ALEGACIONES

Al proyecto de trazado "Actuaciones para el desarrollo del plan de acción contra el ruido de la fase II en la Autovía A-3. P.K. 8+800 a 10+000. Provincia de Madrid" de clave 39-M-15050"

CONSTRUCCIÓN PREVISTA DE PASARELA EN PK 9+090

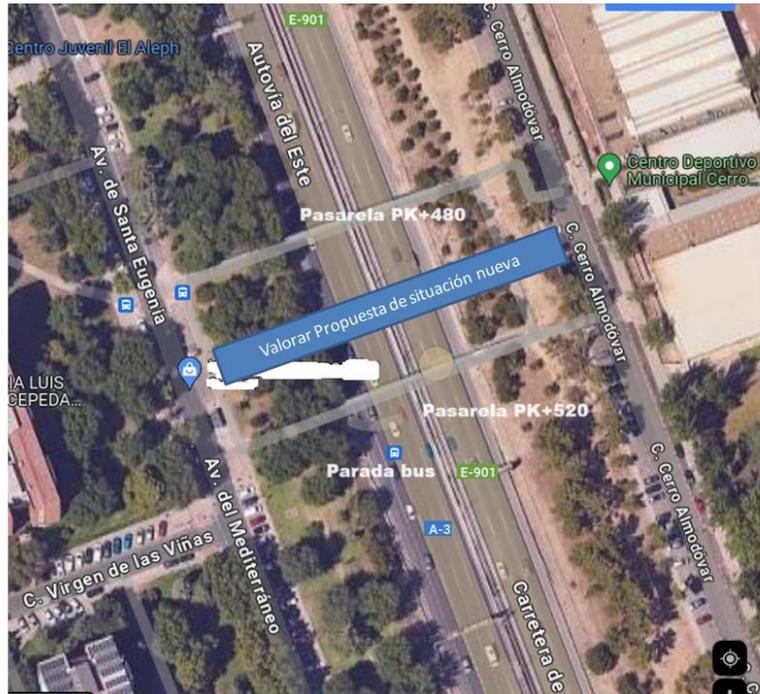
Incluido en el mencionado anteproyecto se contemplaba la demolición de la pasarela sita en PK 9+150 y construcción alternativa de una nueva en el PK 9+090 con un ancho de 3m, tanto en el tramo de cruce como en la rampa de acceso.

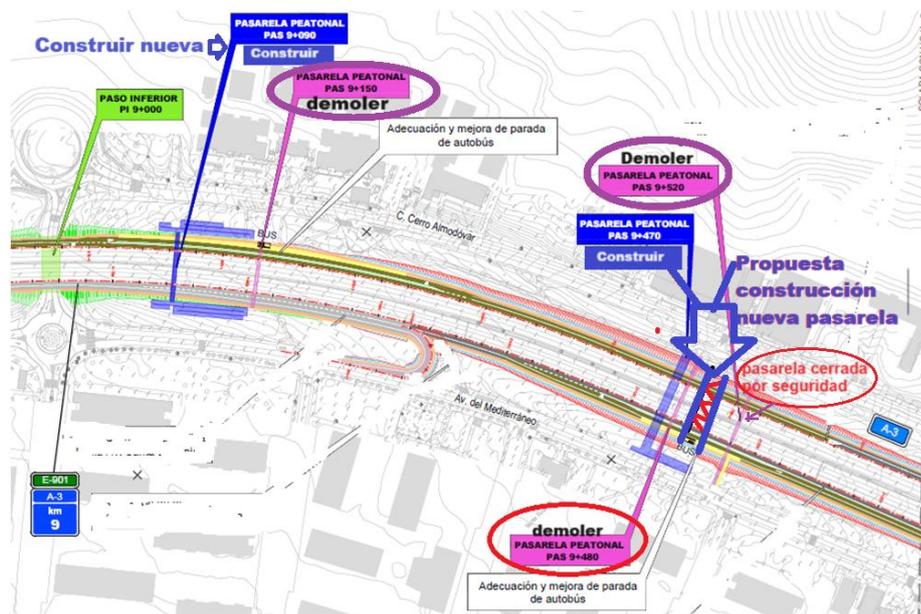
Las dos pasarelas existentes actualmente se sitúan en los PK 9+480 y PK 9+520 (ésta pasarela se encuentra clausurada por afección en su estructura, y probablemente su contigua lo estará en un corto plazo de tiempo).

Como alternativa, y siempre que sea posible técnicamente, en lugar de construir esta pasarela en el punto que se fijaba en el mencionado anteproyecto, también podría considerarse situar la construcción **de la nueva pasarela entre las dos actuales (justo en medio de ambas)** siendo posible aprovechar el paso de la existente operativa (PK 9+480) durante el tiempo que se construya la nueva. Esta nueva pasarela tiene diseñado un ancho de 6,40m para dar cabida al tráfico de peatones y de bicicletas

También parece recomendable tener previsto un mayor ancho en las nuevas pasarelas para garantizar un tránsito combinado ciclo-peatonal con la suficiente holgura y separaciones de seguridad.

CREAR UNA RAMPA Y PASARELA PEATONAL ANEXA AL PASO INFERIOR del FERROCARRIL
Construir una rampa y una ampliación suficiente del paso inferior sobre el ferrocarril para que quede holgura suficiente para una pasarela peatonal que supere esa barrera, que conectaría con el hospital de zona.

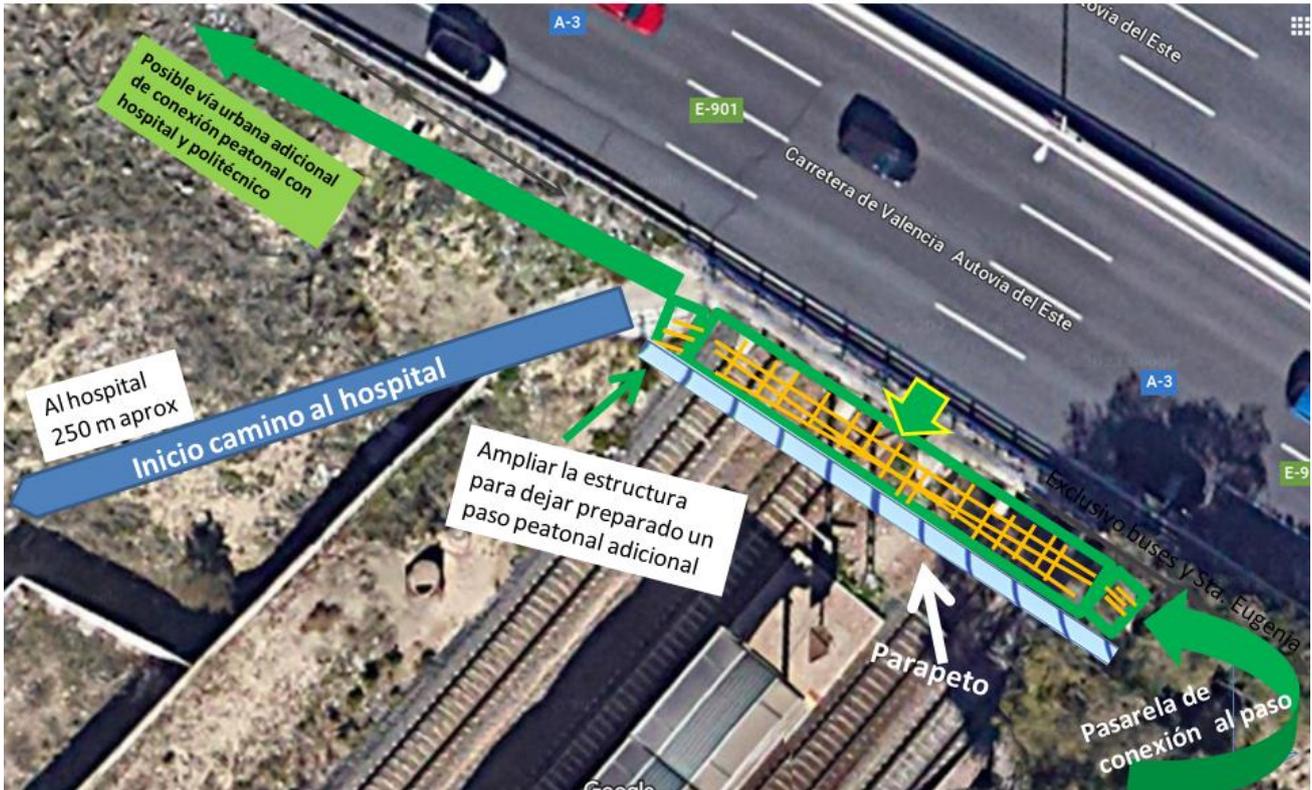
Cómo parece lógico suponer que el proyecto de apantallamiento contará con el permiso de Adif para las necesarias actuaciones sobre el paso elevado del ferrocarril. Aprovechando tal situación se propone:

Realizar las acciones y operaciones oportunas en el paso inferior sobre el ferrocarril para crear una pasarela con la holgura suficiente para el tránsito peatonal, así como una rampa de acceso a la misma bien desde el interior de la estación o a través de la parcela anexa al ferrocarril.
